INFORMACJA

dot. postępowania na sukcesywne dostawy implantów neurochirurgicznych

W odpowiedzi na pytania Wykonawców, informujemy, co następuje:

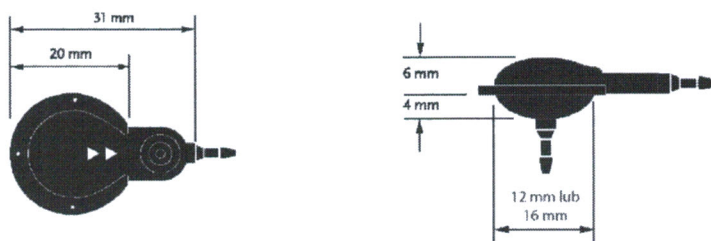
16. Czy Zamawiający wymaga zastawki komorowo-otrzewnowej (Burr Hole) z mechanizmem antysyfonowym zintegrowanym z zastawką tj. zastawka wraz z antysyfonem tworzą jedną całość jak na poniższym rysunku poglądowym?

Odpowiedź: Nie jest to warunek koniecznie wymagany.

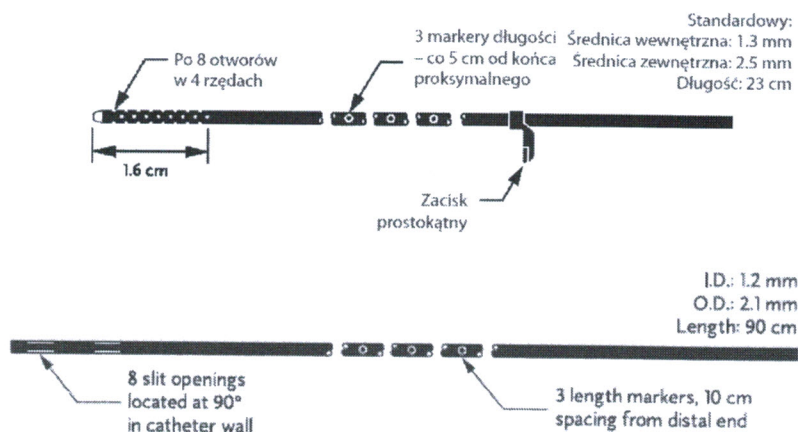
19. Czy Zamawiający wymaga zastawek wraz z kompatybilnym kompletem drenów (dren komorowy oraz dren otrzewnowy pakowane w osobne, sterylne opakowania) o następujących parametrach:

- dren komorowy długości 23cm z możliwością przycięcia do żądanej długości, średnica wew. 1,3mm, śr.zew. 2,5, z odcinkiem dystalnym 1,6cm z 4 rzędami po 8 otworów drenażowych każdy wraz z kolankiem zabezpieczającym przez niepożądanym zagięciem drenu.
- Dren otrzewnowy długości 90cm, o otwartym końcu ze szczelinami, średnica wew. 1,2mm, śr.zew. 2,1,

Odpowiedź: Zamawiający wymaga zaoferowania zastawek wraz z kompatybilnym kompletem drenów. dotyczy zadania nr 11

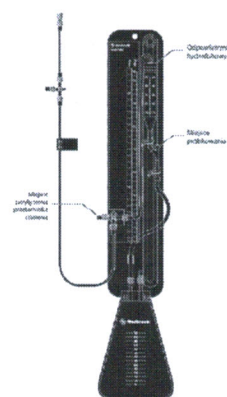
24. Prosimy o dopuszczenie wysokiej jakości biologicznego substytutu opony twardej (implantu) stosowanego w naprawach uszkodzeń opony twardej- gotowego rozwiązania naśladowującego grafty autologiczne. Implant ten jest biokompatybilny, przenikalny dla naczyń krwionośnych i komórek, przekształca się stopniowo w żywą tkankę wypełniając ubytek, o wymiarach: **7.5 x 7.5cm- powierzchnia 56,25cm kw.**

Odpowiedź: Zamawiający dopuszcza.

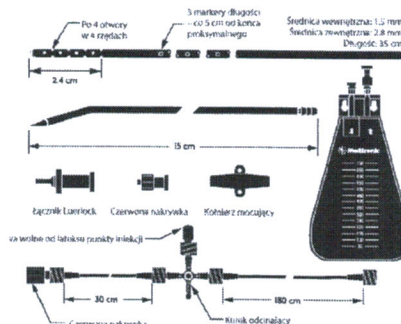
26. Czy Zamawiający wymaga kompletnego drenażu komorowego zawierającego następujące elementy:

- dren komorowy impregnowany balem, 35 cm z odcinkiem dystalnym 2,4cm zawierającym 4 rzędy po 4 otwory drenażowe każdy, śr. zew. drenu 1,5mm, śr. zew. 2,8mm
- Trójkąt 15 cm
- łącznik Luer typu obejmującego
- Kołnierz mocujący
- Kolec ze stali nierdzewnej
- Czerwona nakrywka
- Torebka drenażowa Becker 700 ml
- Linia pacjenta

Odpowiedź: NIE.
